**AVIS RELATIF À LA PROTECTION
CONTRE LES EVENTUELS EFFETS NOCIFS ET NUISANCES
PROVOQUÉS PAR LES RAYONNEMENTS NON IONISANTS
GÉNÉRÉS PAR DES ANTENNES ÉMETTRICES STATIONNAIRES**

Commune : PHILIPPEVILLE - Exploitant : PROXIMUS

Référence exploitant : 82RMD_00

Rapport n° 4250 / 2024

Figure 1 : Vue en plan des lieux de séjour et des points de contrôle

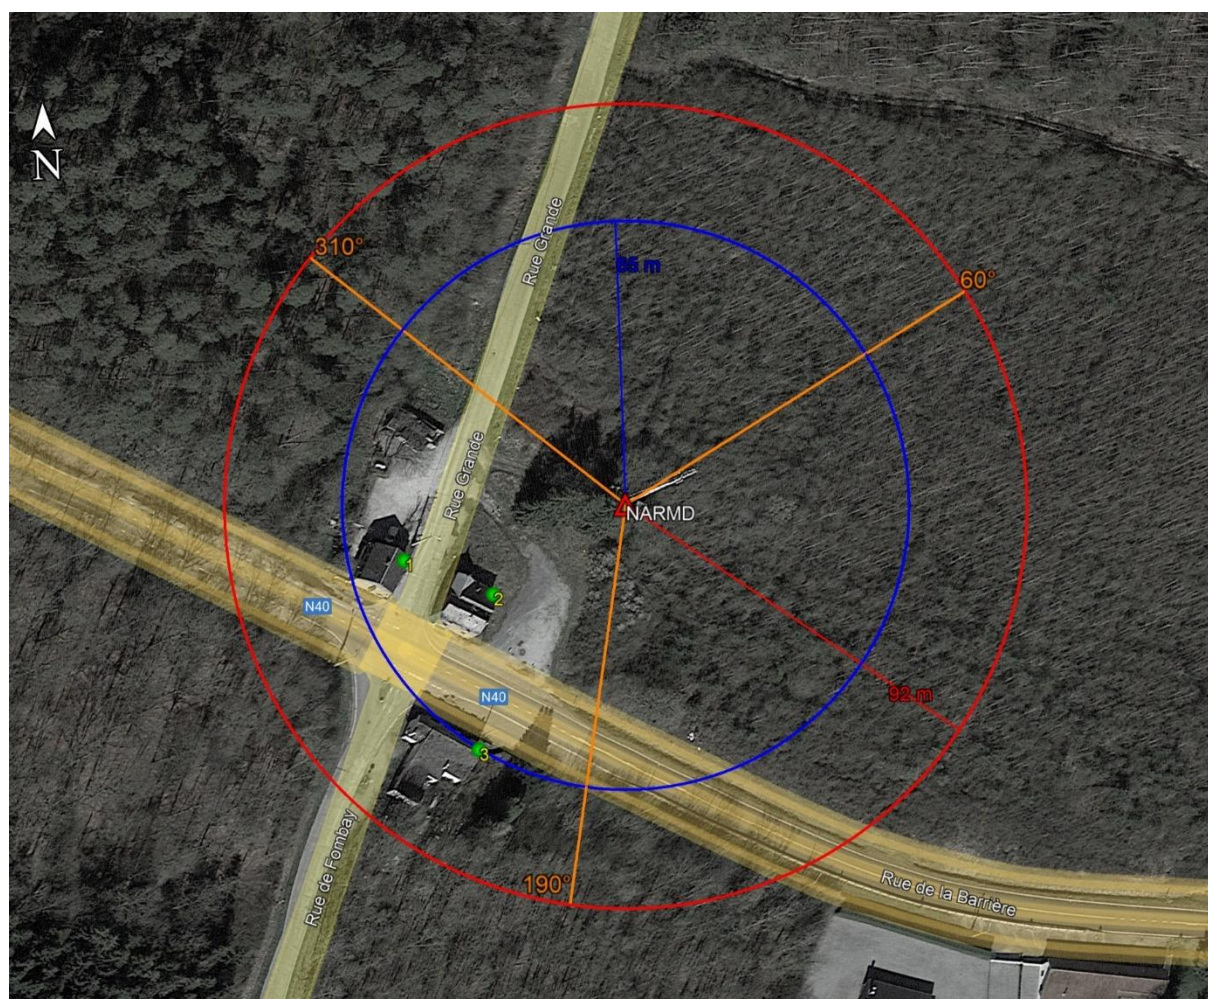
- le numéro du point de contrôle repris sur un des plans de la figure 1;
- le numéro du LS dans lequel se trouve le point de contrôle de la 1^{ère} colonne ;
- l'atténuation d'obstacle prise en compte pour le calcul de l'indice d'exposition dans le LS ;
- le résultat du calcul de l'indice d'exposition.

N° point de contrôle	LS	Atténuation (dB)	Indice d'exposition relatif à la limite par installation IE_i
3	LS3	3,0	0,017
2	LS2	3,0	0,009
1	LS1	3,0	0,008

En ce qui concerne les antennes de l'installation mentionnées dans le tableau 1, la distance maximale à laquelle la limite pourrait être atteinte, à l'extérieur, est égale à 91,5 m. S'il n'y a pas de LS à une distance inférieure, les antennes respectent forcément la limite d'immission.

Dans le cas des LS situés à l'intérieur des bâtiments, une atténuation d'obstacle est prise en compte et il en résulte que la distance maximale à laquelle la limite pourrait être atteinte se réduit à 64,8 m.

Figure 2 : Vue en plan des installations d'antennes dans un rayon de 300 mètres autour de l'installation faisant l'objet de la demande d'avis

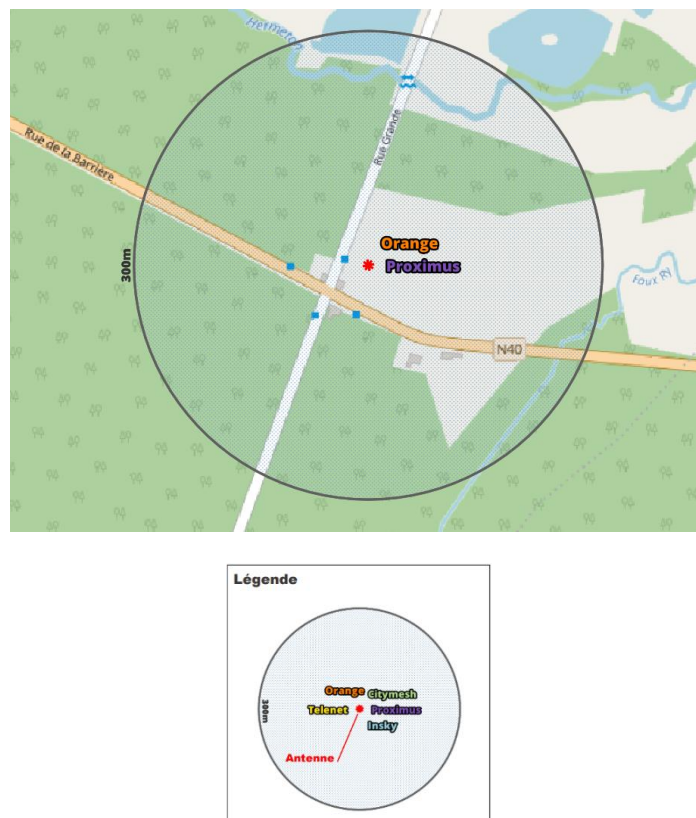
Le plan en projection verticale de la figure 2 indique la localisation des installations d'antennes émettrices stationnaires visées par le décret et situées dans un rayon de 300 mètres autour de l'installation référencée dans le paragraphe 2 et localisée au centre du cercle. Les données de localisation de ces antennes et les avis correspondant sont accessibles via le cadastre en ligne des antennes émettrices stationnaires⁸. Les installations prises en compte dans l'évaluation du respect de la limite cumulative sont les installations d'antennes émettrices déclarées en service par l'exploitant à la date du présent avis, à l'exception de l'installation référencée dans le paragraphe 2 et éventuellement d'autres installations ayant fait l'objet d'une demande d'avis à la même date et qui sont situées à l'intérieur de la zone de 300 mètres de rayon.

- il y a au plus 4 installations d'antennes émettrices stationnaires présentes dans la zone d'évaluation de 300 mètres de rayon représentée dans la figure 2, y inclus l'installation référencée dans le paragraphe 2 : la limite cumulative définie à l'article 4, §2 du décret est nécessairement respectée dans les lieux de séjour à l'intérieur de la zone d'évaluation de 300 mètres de rayon ;

Compte tenu des considérations ci-dessus, il apparaît que l'intensité du rayonnement électromagnétique généré, dans les lieux de séjour situés dans un rayon de 300 mètres autour de l'installation référencée dans le paragraphe 2, par l'ensemble des antennes émettrices stationnaires de l'ensemble des exploitants du même site d'antennes émettrices stationnaires respecte la limite fixée à l'article 4, § 2 du décret.
